Restructuration de la station de Lann Pont Houar sur la commune de Crac'h (56)

Pièce N°7 : Demande de compléments

Numéro du projet : 24NBL028

Intitulé du document : Pièce N°7 : Réponse aux demandes de compléments des services de l'Etat
--

Figure 1 : Localisation des extensions prévues dans le cadre des travaux de restructuration de la station d'épuration de Lann Pont Houar

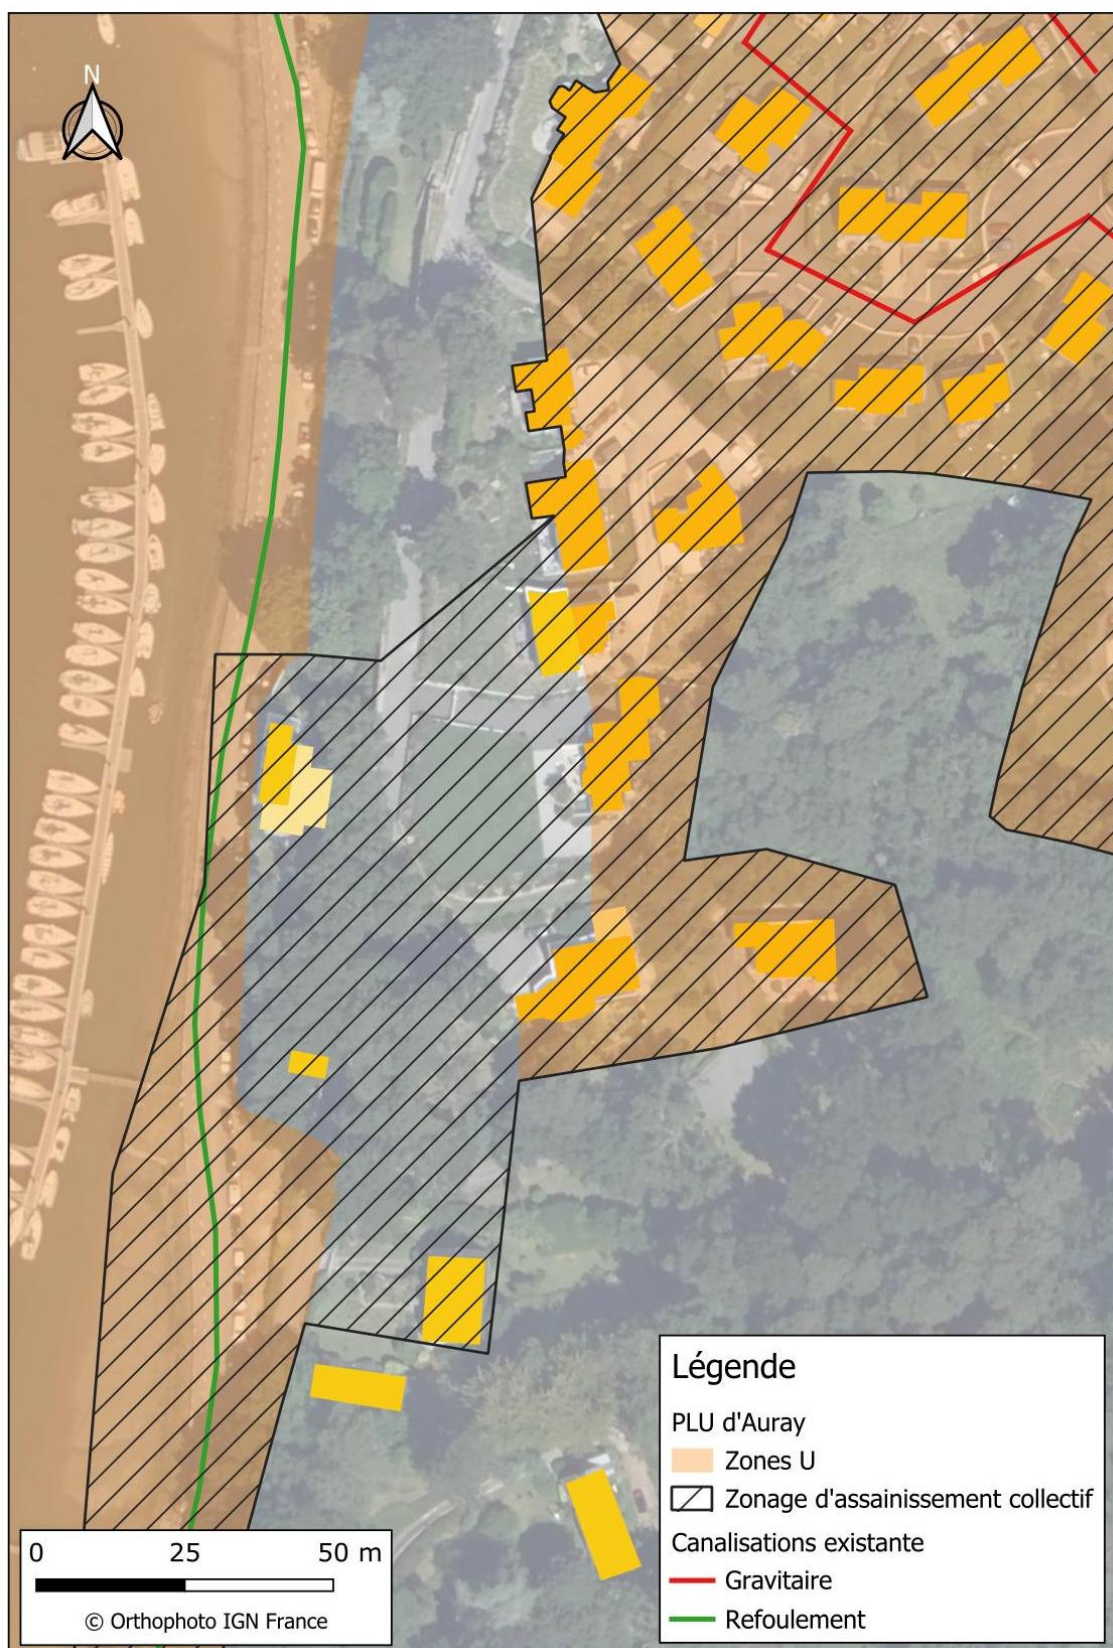
b) des précisions sur les projets d'extension du réseau de collecte, et le cas échéant, leurs caractéristiques et leurs localisations ;

Seule une extension au niveau du chemin du Rolland, sur la commune d'Auray, est prévue dans la modification du système de collecte de la station d'épuration de Lann Pont Houar (Figure 1). Cette extension concerne 8 habitations existantes, présentes dans le zonage d'assainissement collectif, en zone sensible, non desservies. Cette extension a pour seul objectif de protéger la rivière d'Auray.

Un chapitre 4.2.3.1 – « *Extension du réseau* » de la pièce N°2 a été ajouté pour évoquer la seule extension du réseau de collecte sur le système de collecte de la station d'épuration de Lann Pont Houar.

Figure 2 : Les résultats de la campagne de mesures concernant la société KERVADEC
Source : Rapport de Phase 1 - Fiabilisation du système d'assainissement des stations d'épuration de Lann Pont Houar à Crac'h et Plumergat, IRH Conseil, 2018

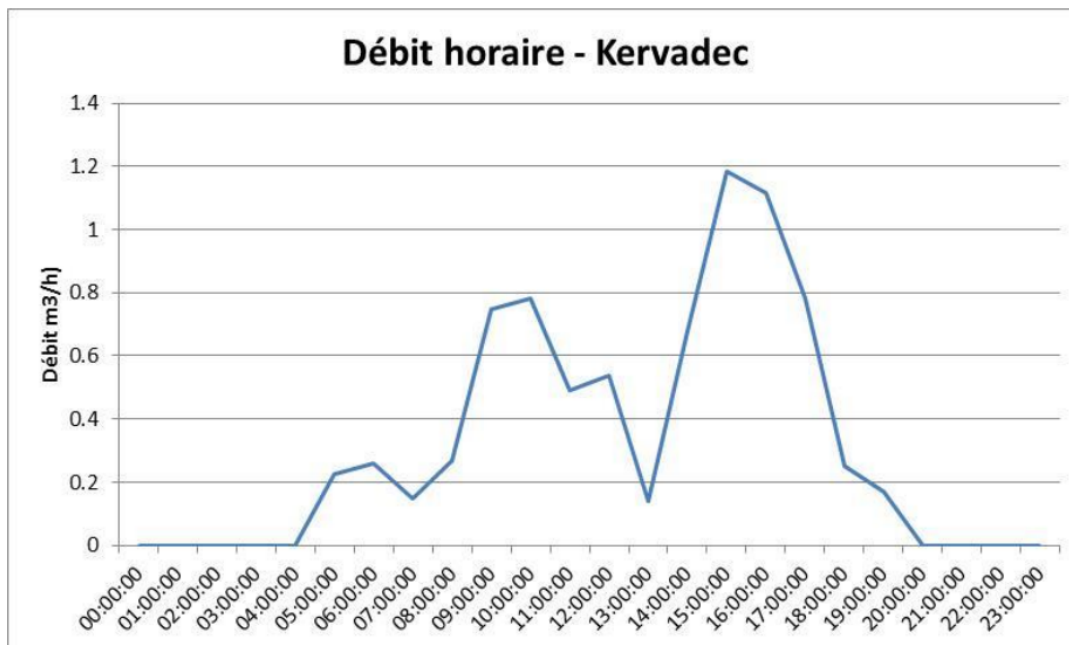
e) les volumes et flux de pollution actuels et prévisibles relatifs aux deux raccordements non domestiques (ces données ne sont fournies que pour un seul des deux raccordements).

Dans le cadre du Schéma Directeur du système d'assainissement de la station de Lann Pont Houar, réalisé par IRH Ingénieur Conseil, un bilan 24h a été effectué chez SAS KERVADEC. Il s'est déroulé du 16 au 17 Août 2017. Les résultats de la campagne de mesures sont donnés en Figure 2 ci-dessous. Le rejet de SAS Kervadec correspond à un flux polluant d'environ 90 EH.

Pour les charges futures, il a été considéré aucune évolution des charges entrantes.
